BUITENDAMS HARDINXVELD-GIESSENDAM

18-04-2024
52328

- PROCES
- UITGANGSPUNTEN
- ONTWERPKEUZES
- MODEL PARTICIPATIEPROCES
- VRAGEN EN ANTWOORDEN
- KWALITEIT EN DRAAGVLAK
- ALTERNATIEF MODEL 2
- AFWEGING EN KEUZE
- VERVOLG

REACTIE KLANKBORDGROEP - OVERIGE BEWONERS ...

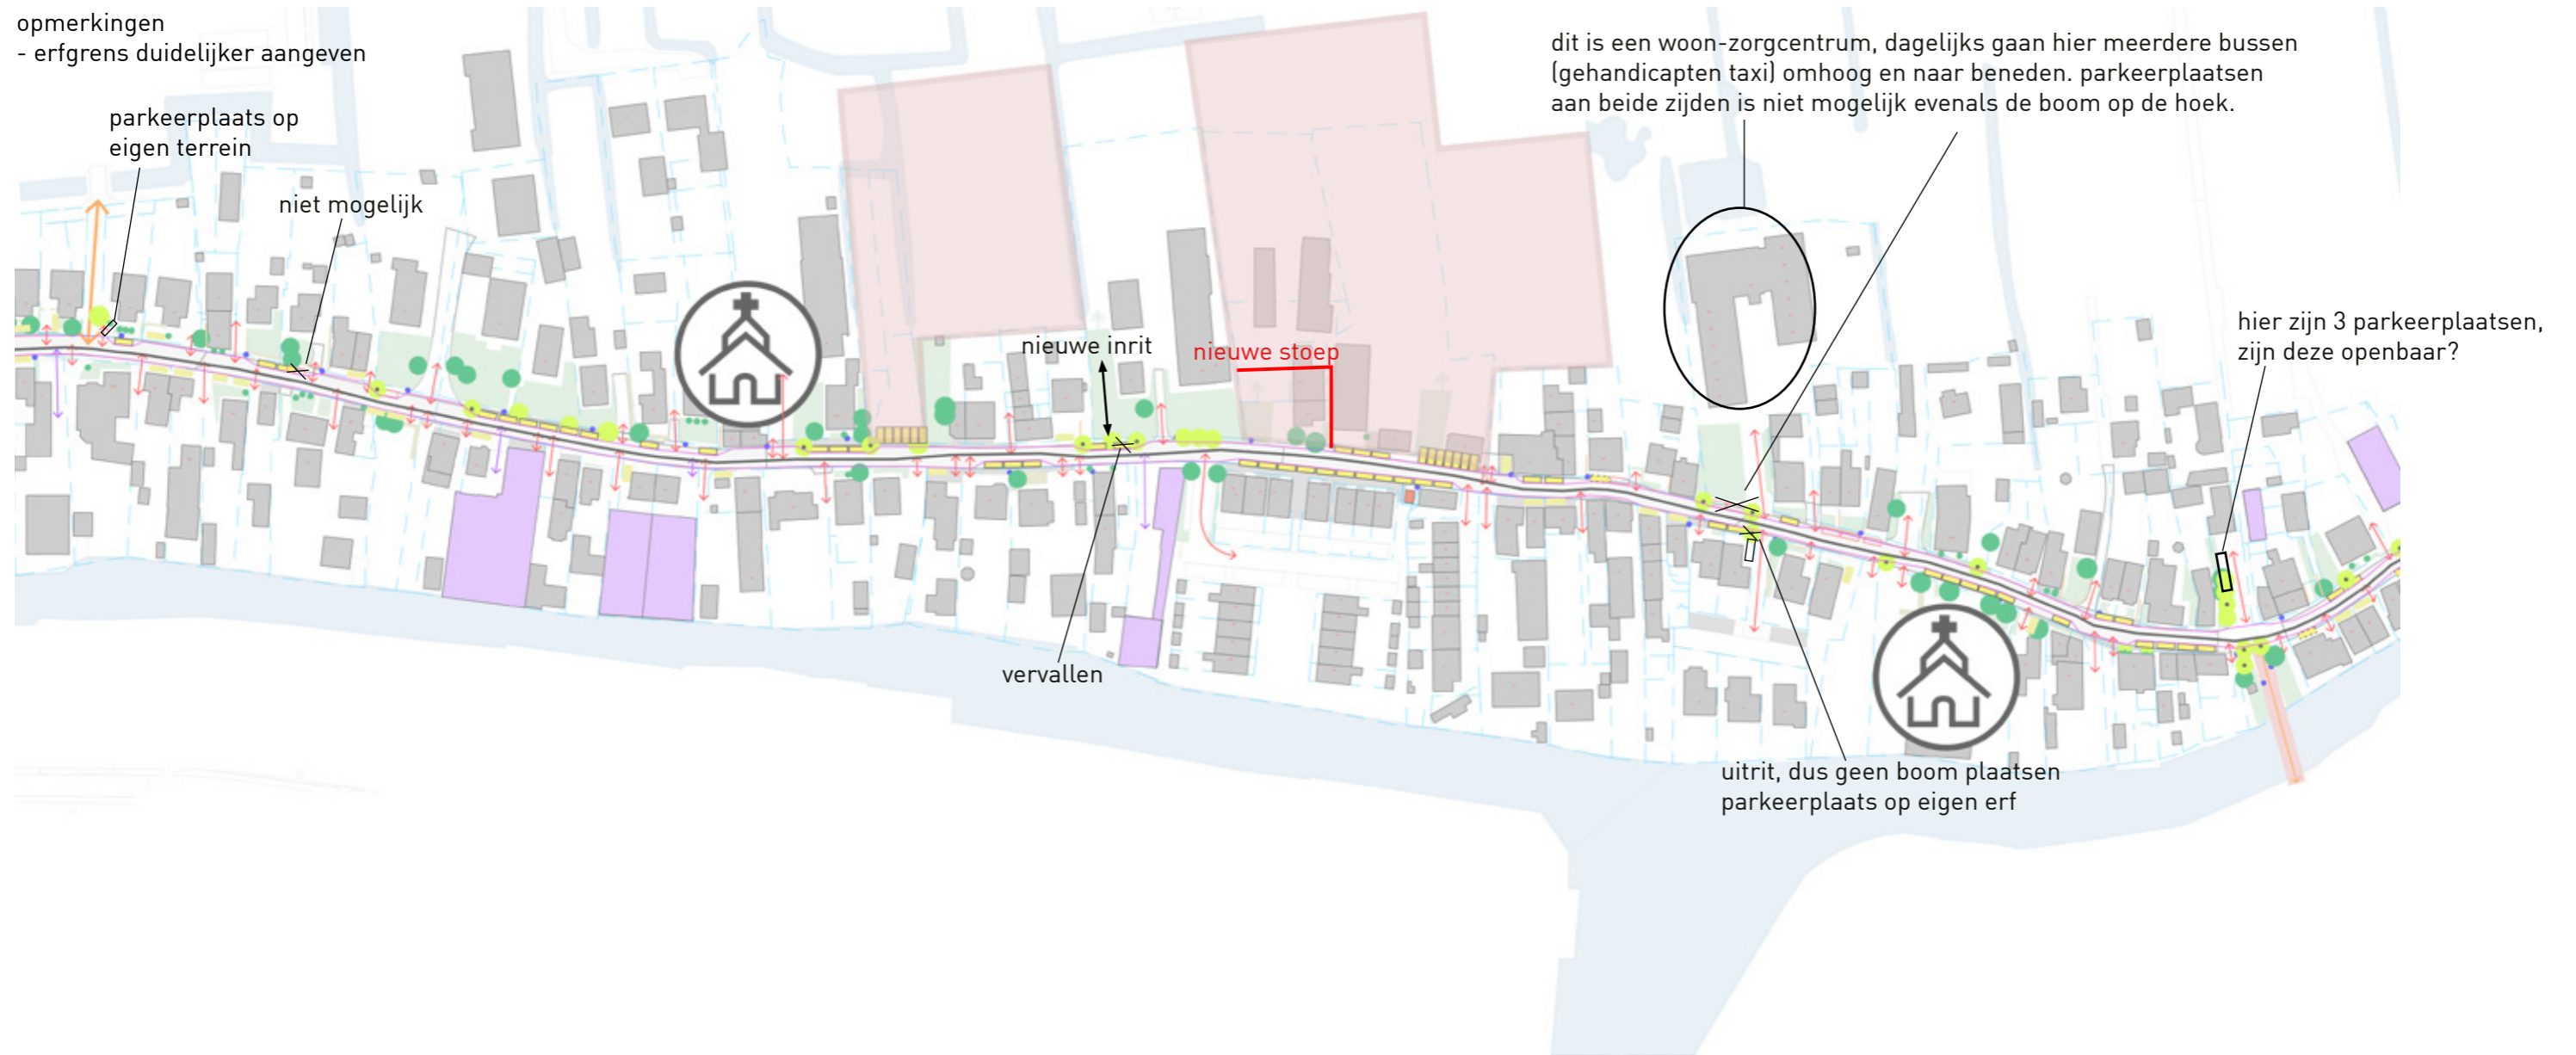
opmerkingen
- efgrens duidelijker aangeven

dit is een woon-zorgcentrum, dagelijks gaan hier meerdere bussen (gehandicapten taxi) omhoog en naar beneden. parkeerplaatsen aan beide zijden is niet mogelijk evenals de boom op de hoek.

REACTIE KLANKBORDGROEP - OVERIGE BEWONERS ...

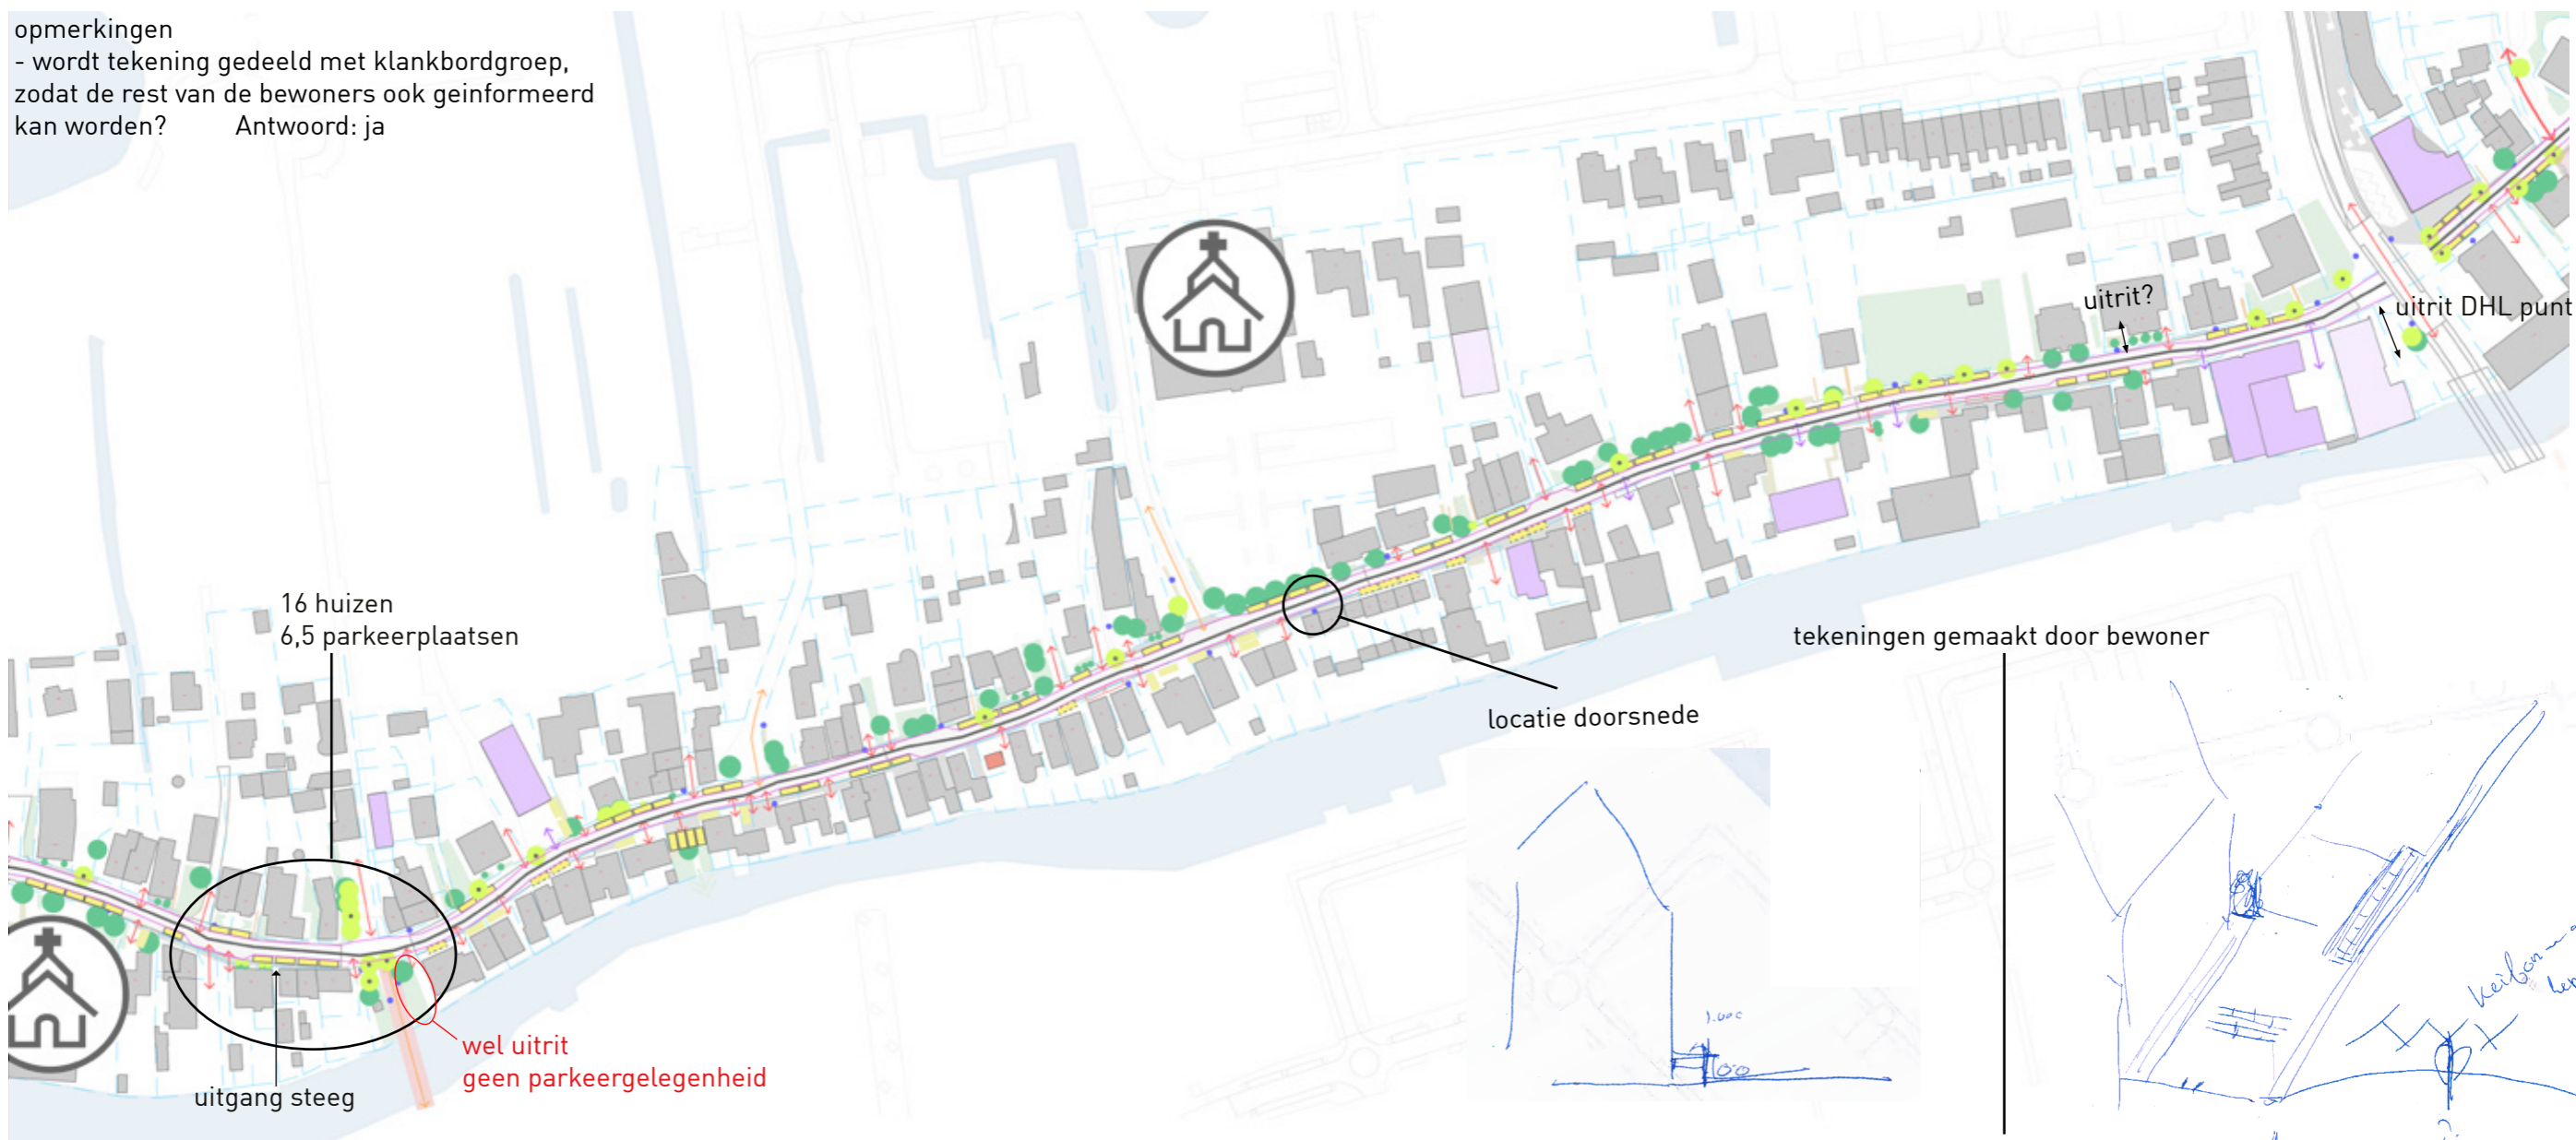
- wordt tekening gedeeld met klankbordgroep, zodat de rest van de bewoners ook geïnformeerd kan worden? Antwoord: ja

- aandacht voor afstand gevel tot rijlopen
 - schade door trillingen
 - ruimte voor voordeuren en veiligheid!?
 - bijvoorbeeld tbv: huisnummers 123, 89 & tegenover 70
- hemelwaterafvoer?
- hoe ga je parkeren buiten de vakken handhaven?
- vuilnis 1 zijde/2 zijdes of op gecentreerde plekken?
- indeling Sliedrecht Kerkbuurt
- ga je handhaven?
- waarom reguleren?
 - ongevallen
 - breedte
 - bus/vuilnis/bakwagen kan er altijd door
